改善箇所説明図

I S G
(モーター機能付発電機)

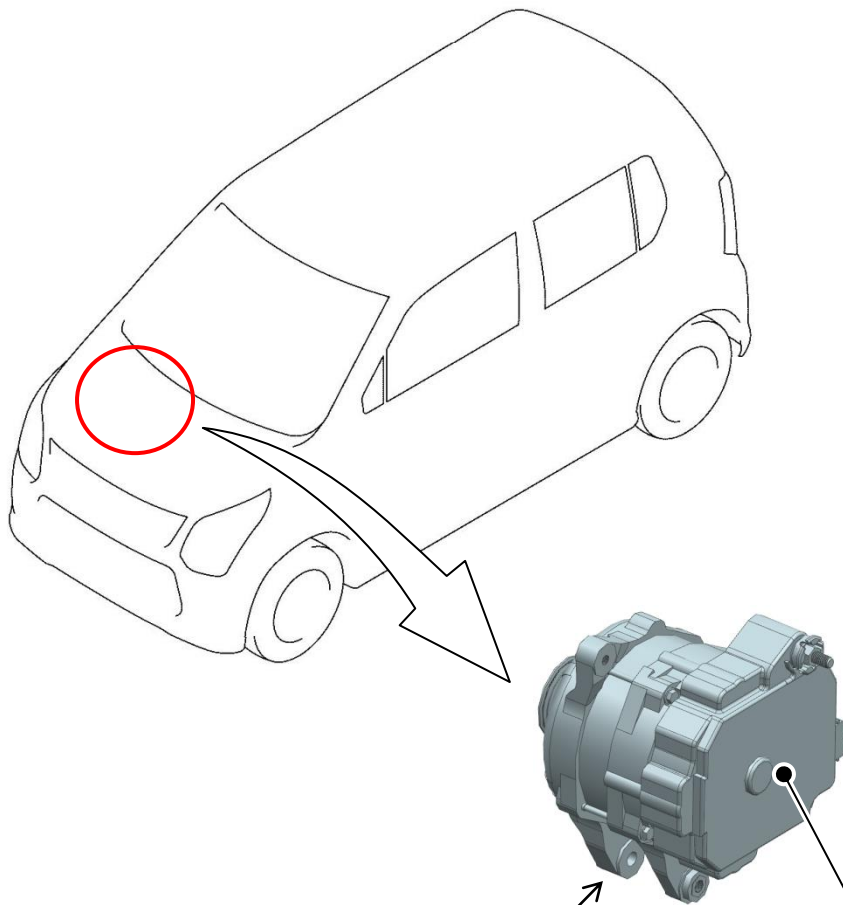
基準不適合箇所

I S G (モーター機能付発電機) の故障診断プログラムが不適切なため、使用過程でアース端子に酸化被膜が発生することで電気抵抗が上昇すると、I S G の電気回路の故障と判定することがある。そのため、警告灯が点灯するとともに I S G が発電を停止し、そのまま使用し続けると、鉛バッテリーが上がり、エンストや始動不能に至るおそれがある。

改善の内容

全車両、I S G の故障診断プログラムを対策プログラムに書き換える。

識別： ID プレートに黄緑色のシールを貼付する。
